令和 5 年 3 月 9 日 (改 3)
日本原子力研究開発機構
臨界ホット試験技術部

STACY 設工認に係る審査会合 (令和 5 年 1 月 30 日) での指摘事項対応のための解析結果

図1 コンクリート密度の感度解析結果 (表参-4)

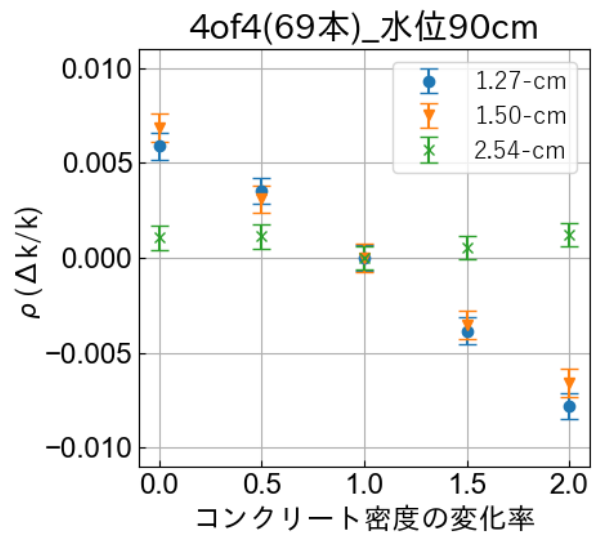
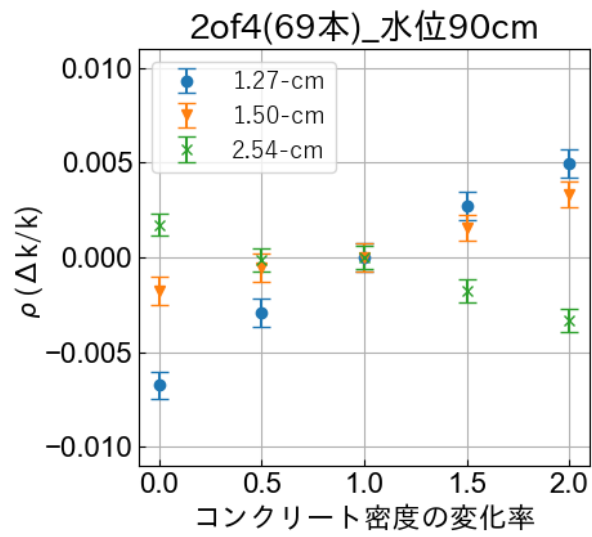
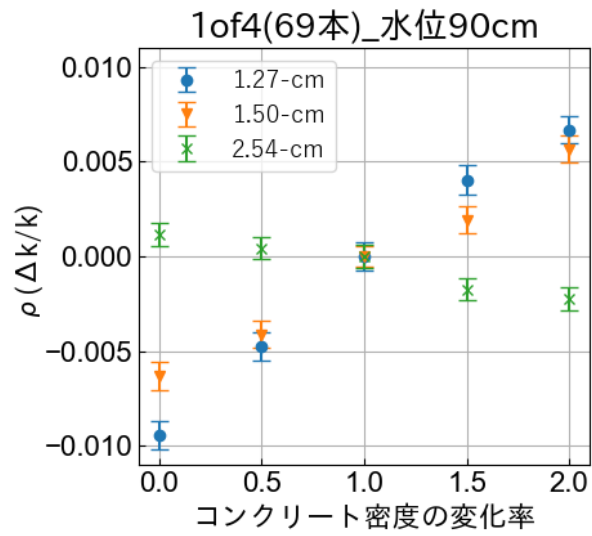
コンクリート密度の感度解析の結果を図 1 に示す。なお、密度 0 (すなわち解析上はボイドとなる。) の点は変化傾向を確認するために追加したものである。コンクリート密度の影響は、中性子エネルギースペクトルが過剰減速となる格子間隔 2.54 cm の炉心については最大で $3 \times 10^{-3} \Delta k/k$ 程度であり大きな反応度効果は見られない。一方、格子間隔 1.27 cm (減速不足) 及び 1.50 cm (最適減速) の炉心では、1 of 4 及び 2 of 4 の配列については密度増加に対して正の反応度効果が、4 of 4 配列では負の反応度効果が見られ、

その大きさは約 $7 \times 10^{-3} \Delta k/k$ と見積もられた。これはコンクリート製のデブリ構造材模擬体が、1 of 4 及び 2 of 4 配列では減速材として、4 of 4 炉心では吸収材として働いていることを示している。

設工認申請書の補正方針： ①及び②の結果を踏まえ、設工認申請書 第 1 編 実験用装荷物のデブリ構造材模擬体 (コンクリート) の設計仕様に水分率を追記するとともに、コンクリートのデブリ構造材模擬体の製作に当たっては、本解析の評価範囲に収まるよう、水分率について最大 16 wt% の制限を設けて製作する方針とし、設工認申請書 第 1 編 実験用装荷物の本文構造図にコンクリートの水分率の上限値を追記する。

図2 コンクリート主要成分の感度解析結果（表参-5）

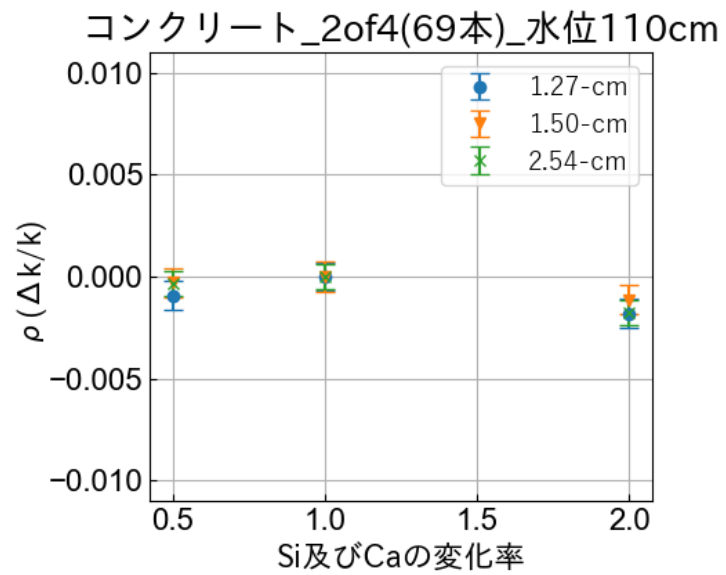
また、コンクリートの主要な成分であるケイ素 (Si) 及びカルシウム (Ca) を密度の感度解析の範囲と同様の 0.5 倍、2.0 倍に変化させた感度解析の結果を図 2 に示す。Si 及び Ca の量の感度は、密度のそれに対して小さく、密度変化の感度に包含されることが確認できる。この結果から、コンクリート密度の反応度に対する感度は、Si や Ca 等の主要成分ではなく、水分に由来していることが推測できる。

図3 コンクリートの水分量の感度解析結果 (表参-6)

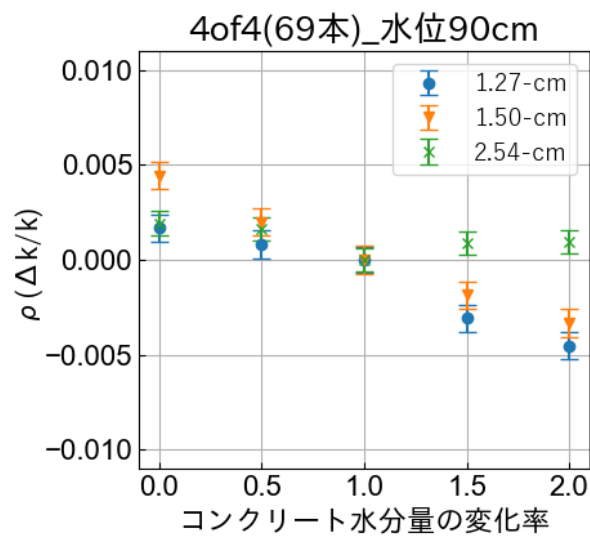
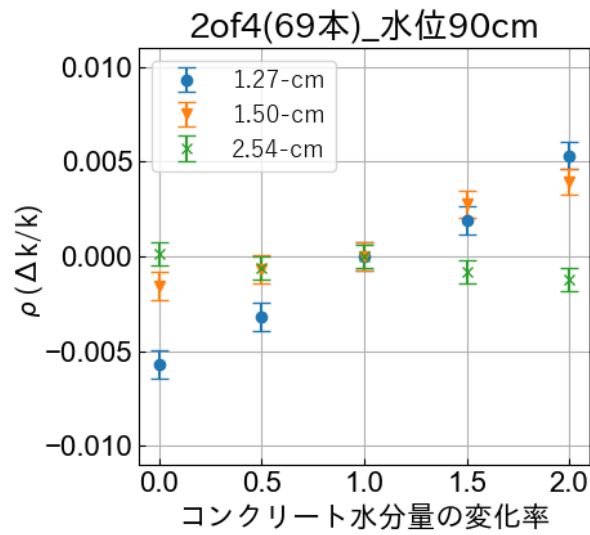
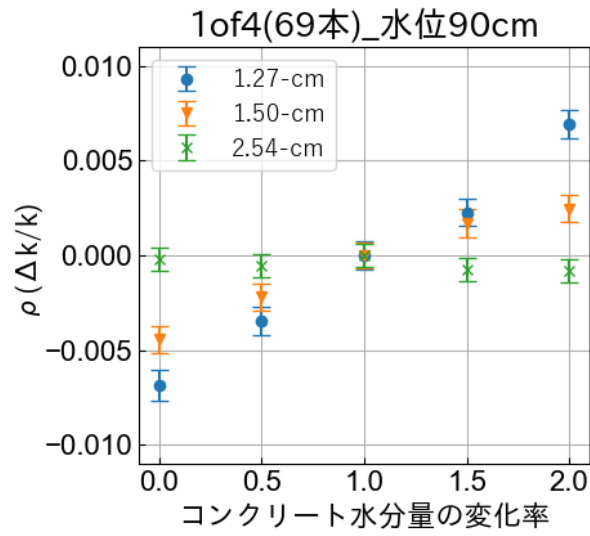
①の推察を確認するため、①と同じ炉心について、コンクリート内部の水分量のみを変化させた感度解析を行い、影響を反応度 ($\Delta k/k$) で評価した。水分量は、普通コンクリート (臨界安全ハンドブック標準組成、密度 2.3 g/cm^3 、水分率約 9 wt%) を基本とし、コンクリート密度と同様の倍率として水分量が 0.5 倍 (水分率約 4.7 wt%) と 2.0 倍 (水分率約 16 wt%)、その他水分 0 (水なし) の炉心の核特性を評価した (組成については末尾の付録表を参照。)。コンクリートの水分量の感度解析結果を図 3 に示す。水分量の変化に対する反応度の応答は、コンクリート密度のそれと傾向、変化量ともにほぼ同じであり、コンクリートの密度変化に対する反応度への影響は水分量が支配的であることが確認できた。

図4 コンクリート密度が安全板の原子炉停止効果に及ぼす影響解析結果

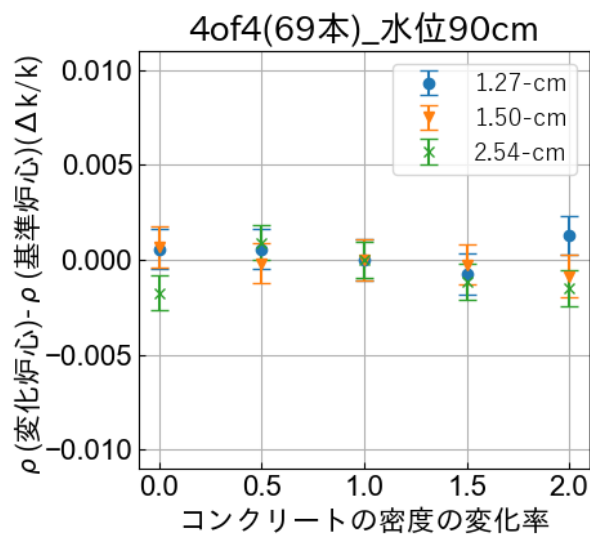
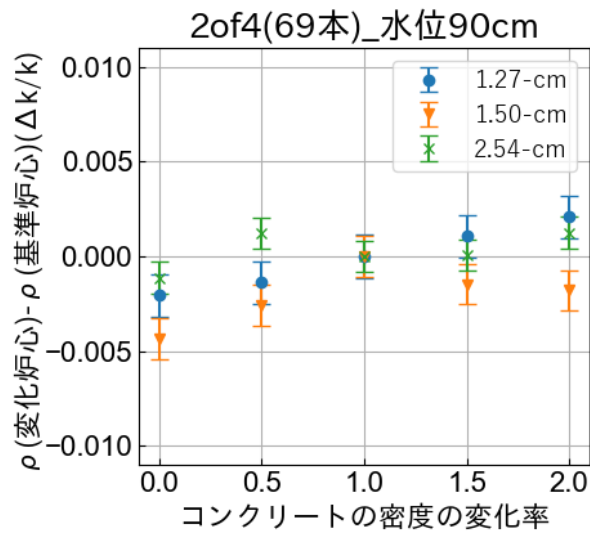
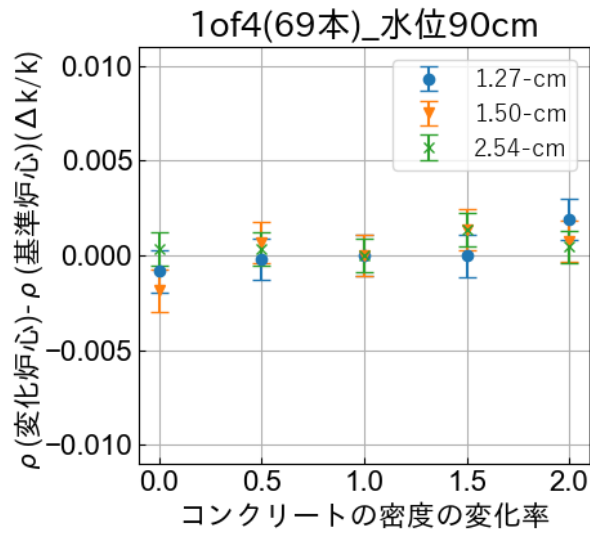
コンクリートの密度及び水分量が、炉心の重要な核的制限値である原子炉停止余裕及びワンロッドスタック（最大反応度効果を持つ安全板1枚が挿入不能時）マージンに及ぼす影響を評価するため、①及び②でコンクリート密度及び水分量を変化させた炉心とそれに安全板1枚（安全板4枚挿入時は3枚）を挿入した炉心との反応度差を解析した。このとき、安全板挿入位置は、すべてのケースで炉心中央付近のスリットに統一し、安全板挿入による水位上昇等の考慮は、設工認添付計算書（保安規定に基づく炉心構成解析での手順と同じ。）と同様とした。コンクリート密度及び水分量が安全板の原子炉停止効果に与える影響評価の結果をそれぞれ図4及び図5に示す。図の縦軸は、基準とした普通コンクリート組成の炉心（基準炉心）に安全板を挿入したときの反応度効果と、密度及び水分量を変化させた炉心（変化炉心）において基準炉心と同じ位置に安全板を挿入したときの反応度の差で表し、負の値（図の下側）となる場合は、安全板の原子炉停止効果がより高まった安全側の変化であることを意味する。評価の結果、コンクリート密度及び水分量の変化に対する顕著な応答は見られず、正の値（図の上側）の増分は最大でも $2 \times 10^{-3} \Delta k/k$ （2標準偏差程度）であり、モンテカルロ計算に由来する統計誤差で説明できる範囲である。これらの結果から、2倍までのコンクリート密度及び水分量の変化が安全板の原子炉停止効果に与える影響は小さいことが確認できる。

設工認申請書の補正方針： ④及び⑤の結果を踏まえ、実験に当たっては既知炉心である基本炉心(1)に少数本の鉄のデブリ構造材模擬体を挿入した炉心において使用前事業者検査を行い、核的制限値を満足することを確認し、その後、デブリ構造材模擬体の核特性解析値と実測値の差を確かめつつ徐々に実験範囲を拡大する方針とする。また、上記見通しを示す解析結果を設工認申請書 第2編 デブリ模擬炉心(1)の添付書類として追加する。

図7 (1/3) デブリ構造材模擬体の挿入本数がワンロッドスタックマージンに及ぼす影響の評価結果 (1 of 4 配置) (表参-7)

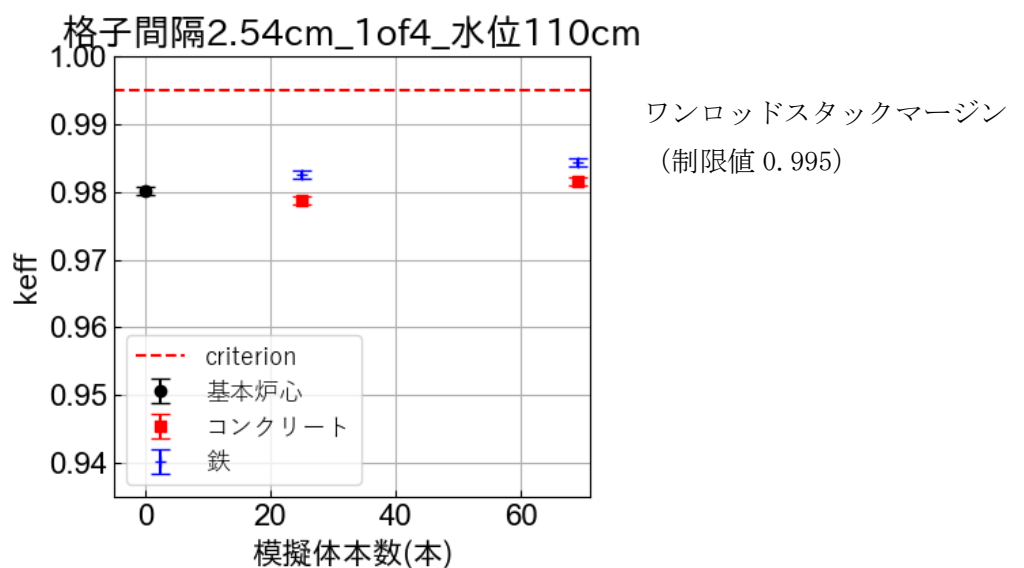
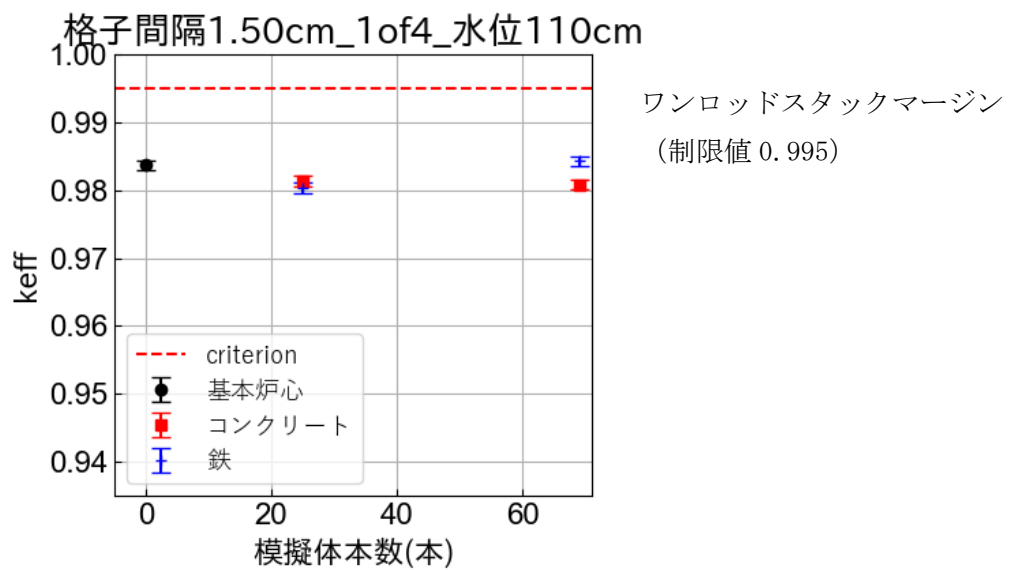
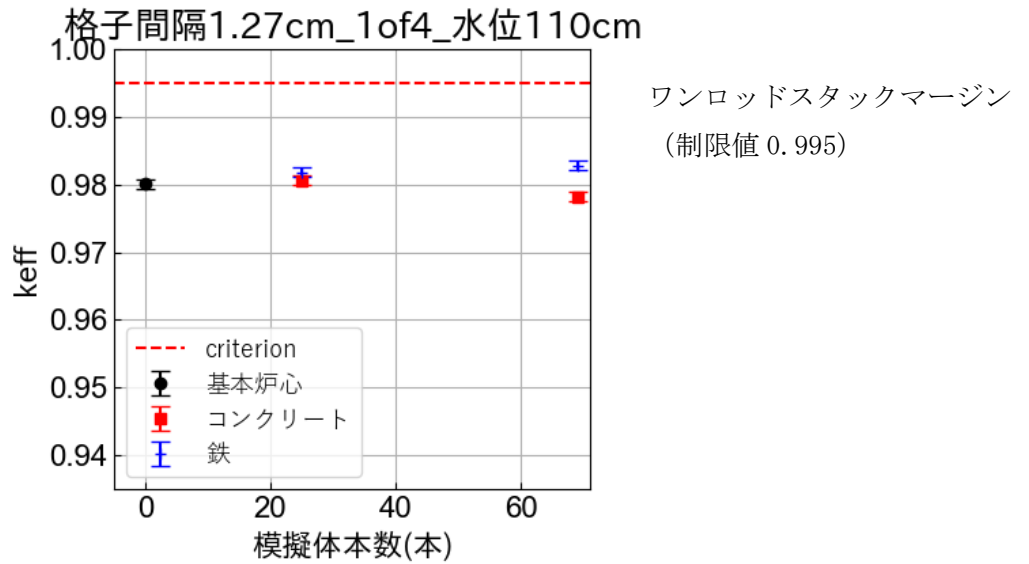
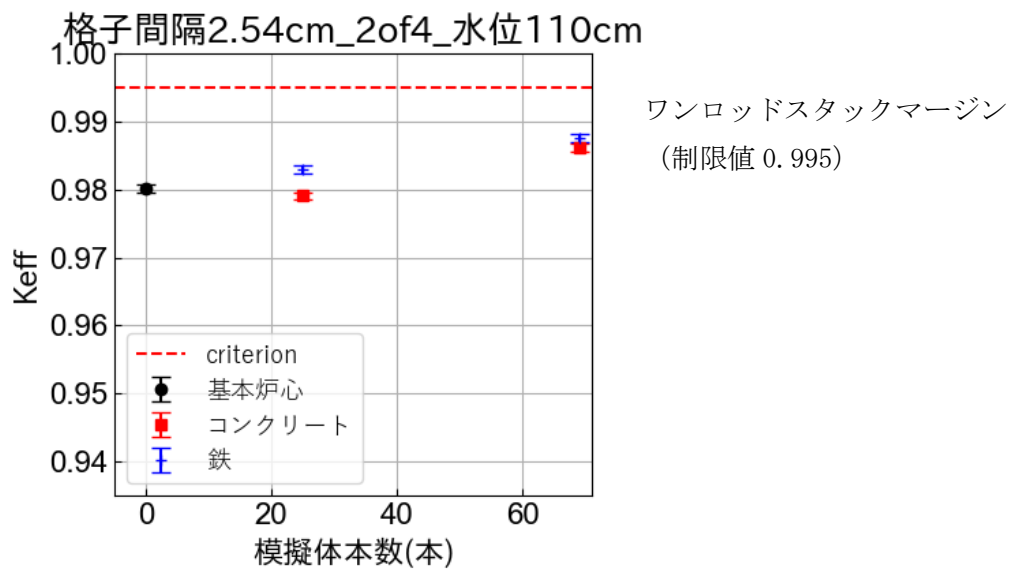
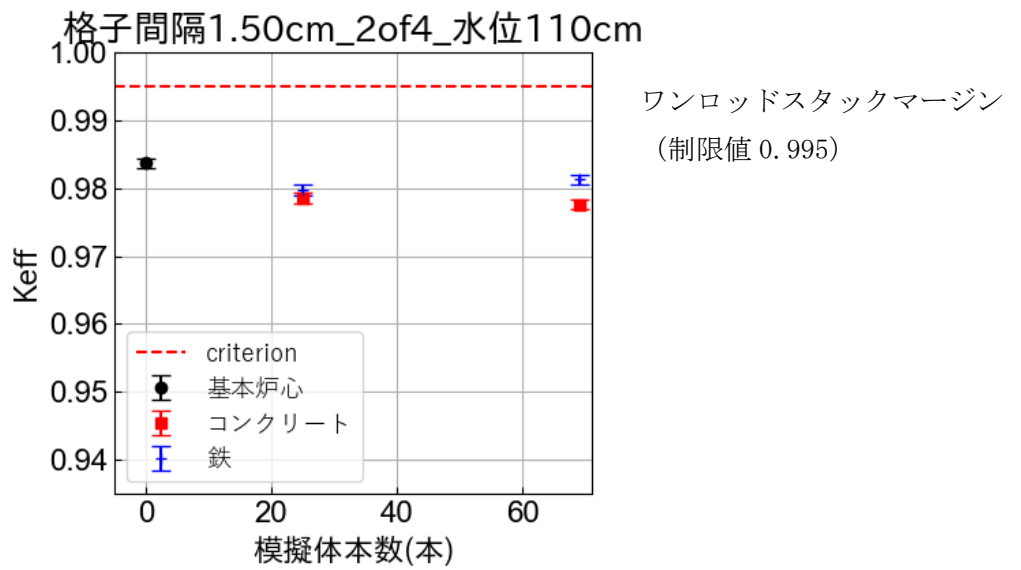
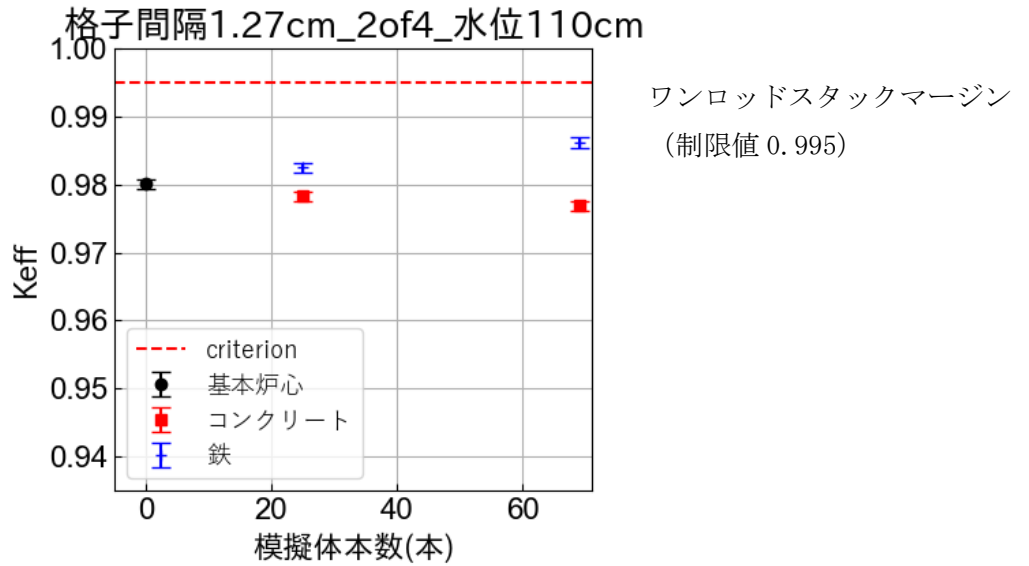
デブリ構造材模擬体の挿入本数が安全板の原子炉停止効果に与える影響の傾向を確認するため、デブリ構造材模擬体を挿入した炉心について原子炉停止余裕及びワンロッドスタックマージンの評価を行った。デブリ構造材模擬体の本数は、最大本数70本に近い69本に加え、変化傾向を見るため25本を評価した。安全板枚数は、格子間隔1.27 cm及び1.50 cmの炉心では全数挿入時2枚、ワンロッドスタック時1枚とし、格子間隔2.54 cmの炉心では炉心が大きくなることを考慮して4枚、ワンロッドスタック時3枚とした。安全板の挿入位置の例を図6に示す。また、臨界水位は、現有する400本の棒状燃料で臨界にできる範囲を確保するため110 cmとした。デブリ構造材模擬体の挿入本数が安全板の原子炉停止効果に及ぼす影響の解析結果を、ワンロッドスタックマージンについて図7に、安全板全挿入時の原子炉停止余裕について図8に示す。図には、挿入本数の傾向を見るため、デブリ構造材模擬体挿入本数が0本の基本炉心（1）の結果も示している。

図より、コンクリートのデブリ構造材模擬体を挿入した炉心より、鉄のデブリ構造材模擬体を挿入した炉心のほうが安全板の効果が小さくなる（安全板が利きにくくなる）傾向が見られる。これは、コンクリートよりも鉄のほうが熱中性子の吸収効果が大きく、熱中性子が少なくなることによって、安全板の熱中性子吸収効果が弱まるためである。

図9 棒状燃料本数と安全板の原子炉停止効果

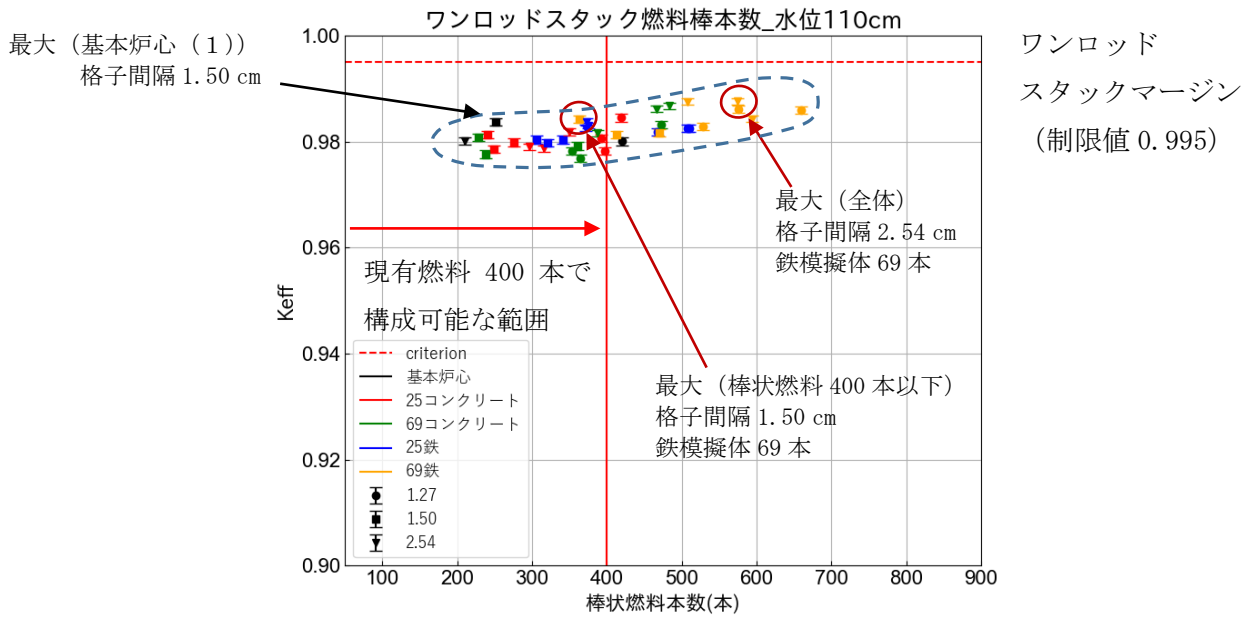
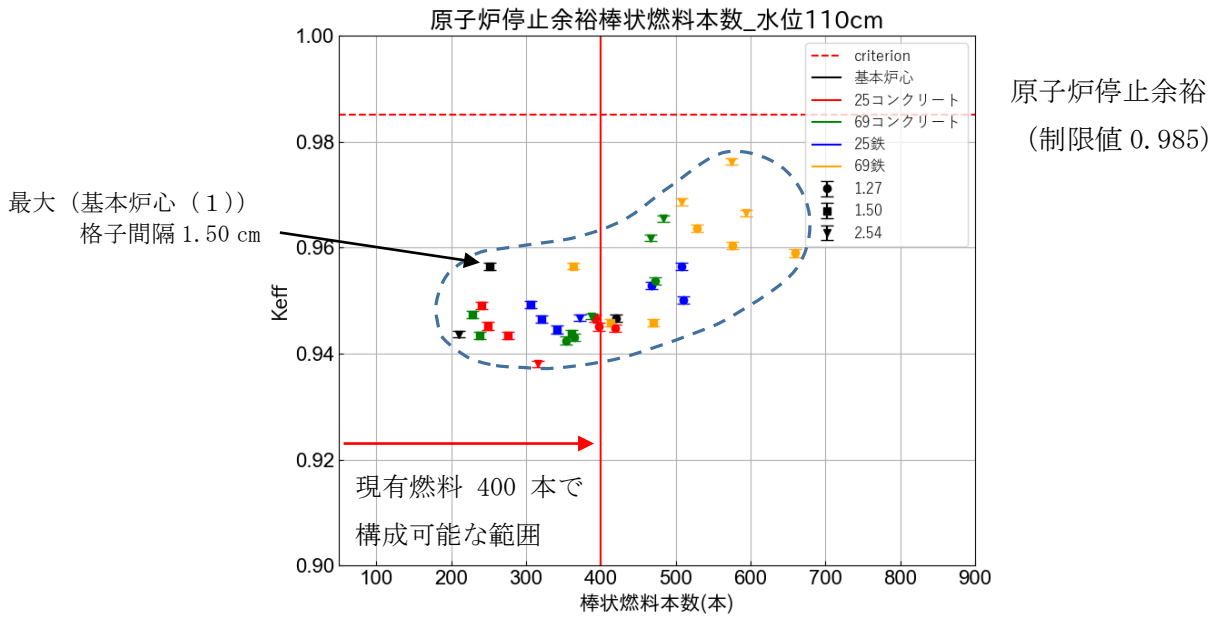
図7及び図8に示したすべての炉心ケースについて、棒状燃料本数によって整理した結果を、ワンロッドスタックについて図9-(a)に、安全板を全挿入した原子炉停止余裕について図9-(b)に示す。安全板の原子炉停止効果は棒状燃料本数が増大する(すなわち炉心が大きくなる)に連れて全体として弱まる傾向を見せるが、適切な安全板配置により、デブリ構造材模擬体の種別及び挿入本数に依らず、すべての体系で制限値を満足することができる見通しが得られた。中性子実効増倍率のばらつきは安全板全挿入時のほうが大きい、基本炉心(1)における安全板挿入時の実効増倍率に対し $\pm 0.02 \Delta k$ の範囲である。制限値に対して最も厳しい結果は、安全板全挿入時には制限値との反応度差が $9 \times 10^{-3} \Delta k$ 、ワンロッドスタック時には $7 \times 10^{-3} \Delta k$ であり、ワンロッドスタック時の評価のほうが厳しい結果が得られた。本解析において制限値に対し最も厳しい結果を与える炉心は、図9-(a)中に示したとおり、格子間隔2.54 cmでデブリ構造材模擬体(鉄)を69本挿入した炉心である。また、STACYの初臨界炉心として想定される現有の棒状燃料400本を使用した場合には、格子間隔1.50 cmでデブリ構造材模擬体(鉄)を69本挿入した炉心である。ただし、この場合、基本炉心(1)(デブリ構造材模擬体挿入なし)との反応度差は $6 \times 10^{-4} \Delta k/k$ (1標準偏差程度)であり、ほとんど違いは見られない。
